AKTENNOTIZ

Bushof Uster – Erkenntnisse VZO zu Betrieb zukünftiger Bushof Sitzung vom 1. Dezember 2022, 13.30 – 16.00 Uhr Uster, Sitzungszimmer Nr. 455, Oberlandstrasse 82, bzw. Begehung vor Ort

Bushof Süd Betriebliche Haltekantenoptimierung Situation 1:500, Geometrie

Abbildung 1: Variante A/A+ aus Vorschlag Stadt Uster

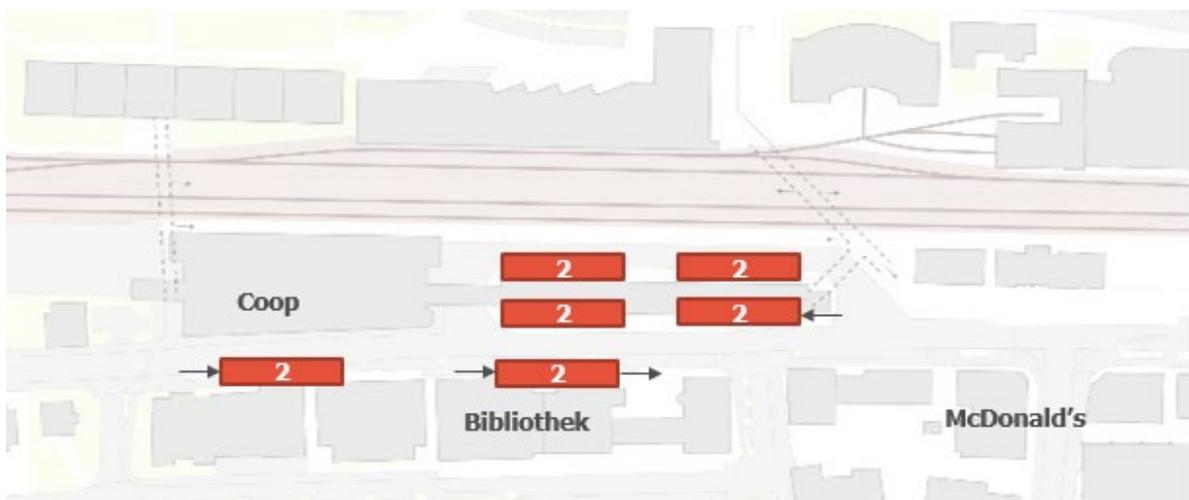
- Ursprünglich wurde mit den VZO abgesprochen, dass Zweierkanten gebildet werden sollen. Von den bestehenden 12 Buslinien lassen sich jedoch wenig betrieblich sinnvolle Paare bilden. Dass grundsätzlich mit Zweierkanten geplant werden soll, wird deshalb wieder verworfen.

- Kanten, die nur von einer Seite her angefahren werden können, sind insofern unflexibel, da sie nur von Linien angefahren werden können, bei denen die Fahrzeuge immer aus derselben Richtung anfahren. Dies ist vor allem relevant, wenn Buslinien zu bestimmten Zeiten oder Wochentagen einen anderen Takt fahren.

- Nur bei sechs der Kanten kann in beide Richtungen angefahren und weggefahren werden. Es gibt mehr Haltekanten in Fahrtrichtung Bahnhofstrasse als in Fahrtrichtung Dammstrasse. Im bestehenden Liniennetz fahren aber mehr Linien Richtung Dammstrasse. In Richtung Dammstrasse hat es somit zu wenige Haltekanten.

- Wenn ein Bus zum Wenden um die Businsel fahren muss, bevor er an seine Haltekante kann, ist dies für Fahrgäste unattraktiv. Reine Ausstiegskanten direkt vor dem Wenden würden dieses Problem beheben.

Wie in der Stellungnahme der VZO bereits erklärt wird, ist mit der Variante A/A+ das heutige Angebot nicht mehr möglich und es kommt zu erheblichen Einschränkungen. Diese Variante ist somit nicht denkbar.

Abbildung 2: Variante A/A+ ergänzt durch Begehren Angebotsplaner

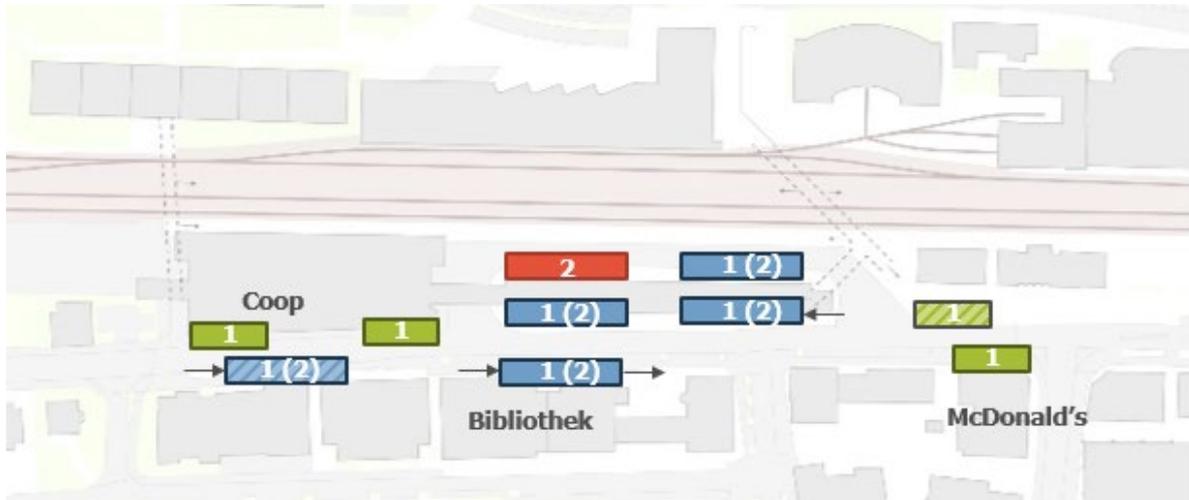
- Bei fünf der Zweierkanten könnte mit dem aktuellen Liniensystem nur jeweils eine genutzt werden (blaue Kanten). Falls dies realisiert wird, sollen sie aber trotzdem als Zweierkanten gebaut werden, oder zumindest nachträglich einfach erweitert werden können.
- Aus Fahrtrichtung Dammstrasse und aus Fahrtrichtung Bahnhofstrasse wird noch jeweils eine reine Ausstiegskante benötigt (schraffierte Kanten). So können die Fahrgäste schon aussteigen und müssen nicht so lange im Bus warten, wenn dieser zuerst noch wenden muss, bevor er an der Einstiegskante halten kann.
- In Fahrtrichtung Dammstrasse werden zwei zusätzliche vollautonome Haltekanten und eine Ausstiegskante benötigt, in Fahrtrichtung Bahnhofstrasse wird eine zusätzliche Haltekante benötigt (grüne Kanten).

Mit diesen zusätzlichen Kanten zu Variante A/A+ könnte das heutige Angebot betrieben werden. Wenn man weiterhin saubere Anschlüsse möchte, ist aber kein weiterer Angebotsausbau mehr möglich.
